# Tillgänglighetsinventering av Grundskola Kökar

2025

22. Ledstängerna är inte korrekt utformade.

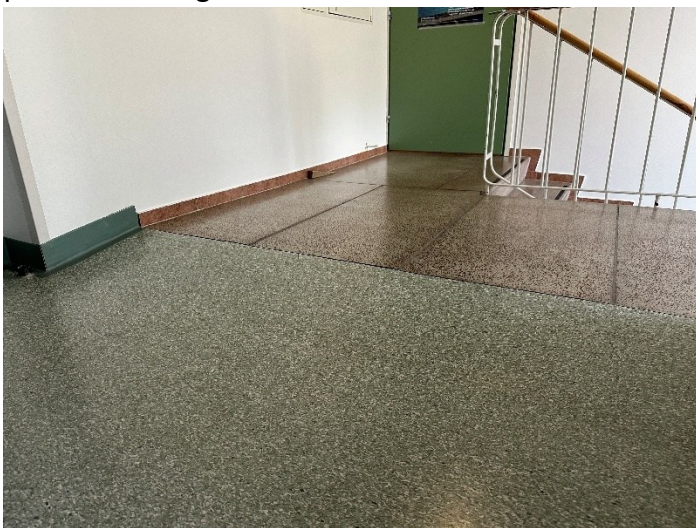
Det finns en ledstång på vänster sida av trappan som är greppvänlig. Ledstången är avrundad och den träfärgade delen kontrasterar mot den vita väggen. Ledstänger bör finnas på båda sidor om trappan. Vid vilplanet bryts ledstången, det är viktigt att ledstänger fortsätter oavbrutet genom hela trappan.

Ledstången är installerad på en höjd av 90 centimeter från golvet. Det bör finnas ledstänger på två olika höjder, där det även finns en lägre ledstång som är 70 centimeter ovan golvnivån. De ska även börja 30 centimeter före trappans början och fortsätta 30 centimeter efter

trappans slut. Detta för att användaren ska kunna hålla i dem dem genom hela trappsatsen och minska utgörandet av snubbel och fall.
